Société ATAC LOGISTIQUE - Commune de COURNON D'AUVERGNE

Régularisation des activités

Rapport de l'inspecteur des installations classées au Conseil Départemental de l'Environnement et des Risques Sanitaires et Technologiques

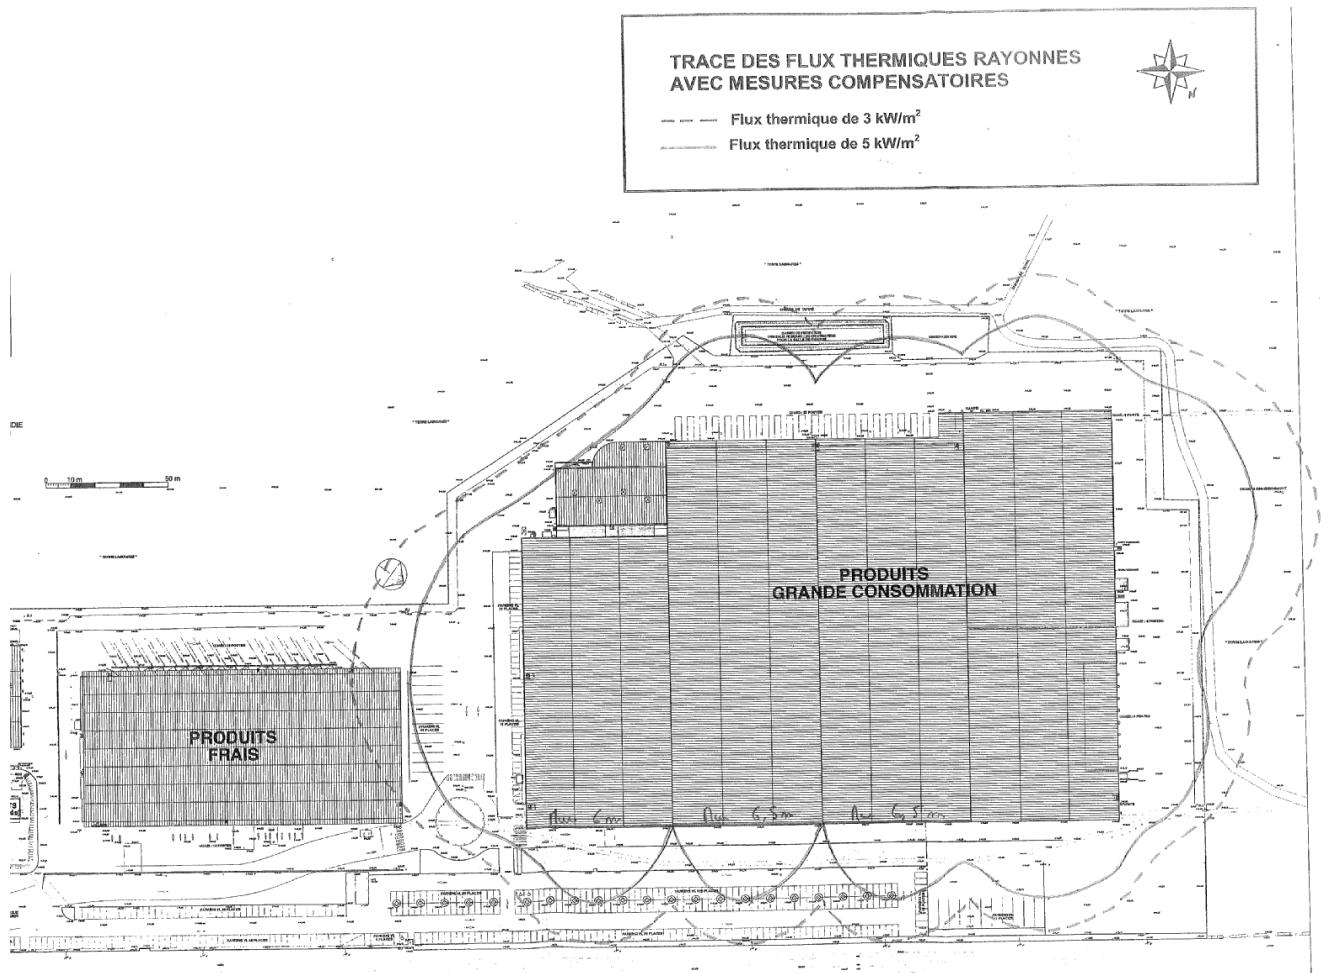
Le recouplement des locaux sera amélioré par les mesures suivantes :

- contrôle et rebouchage des percements des murs effectués pour le passage des gaines,
- les portes communicantes entre les cellules sont équipées de thermo-fusibles,
- les parois séparatives dépassent 1 mètre en toiture, un mur en saillie sera réalisé en 2010 sur la façade nord,
- la toiture n'est pas recouverte d'une bande de protection mais les plaques de fibrociment composant la toiture sont classées A2S1d0,
- la porte de communication entre la zone bureau et les cellules de stockage sera changée par une nouvelle porte coupe-feu 2h,
- les portes coupe-feu du local de charge ont été remplacées par des portes coupe-feu 2h,
- un dispositif de coupure du gaz à l'entrée (type coup de poing) du bâtiment PGC par électrovannes asservie à l'alarme de la chaufferie,
- coupure de l'électricité vers le transformateur de l'entrée du bâtiment PGC.

Il est prévu le remplacement ou la protection des radiateurs radiants qui peuvent être à l'origine d'un départ d'incendie.
